MINISTÉRIO DO DESENVOLVIMENTO REGIONAL
Coordenação de Licitação

5º CADERNO DE PERGUNTAS E RESPOSTAS
RDC ELETRÔNICO Nº 03/2021

OBJETO: “EXECUÇÃO DAS OBRAS CIVIS, AQUISIÇÕES, MONTAGENS, COMISSIONAMENTO E PRÉ-OPERAÇÃO DO TRECHO III-RAMAL DO SALGADO, REFERENTE AO PROJETO DE INTEGRAÇÃO DO RIO SÃO FRANCISCO ÀS BACIAS DO NORDESTE SETENTRIONAL”.

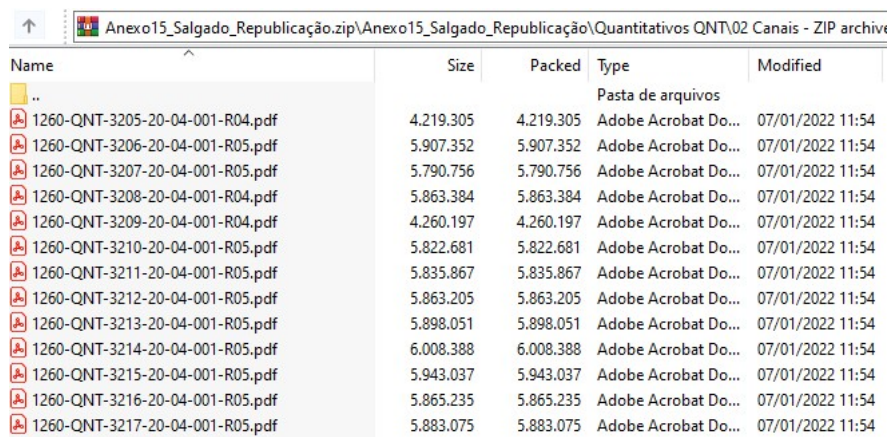
A Licitante não identificou as pranchas referentes às seções transversais de terraplanagem dos Rápidos. Desta forma, solicita-se a disponibilização destes projetos para o perfeito entendimento do escopo e dos memoriais de cálculo utilizados como referência pelo Contratante.

A metodologia para levantamento dos quantitativos de terraplanagem está descrita nos documentos 1260-QNT-3381-20-04-001 a 1260-QNT-3388-20-04-001.
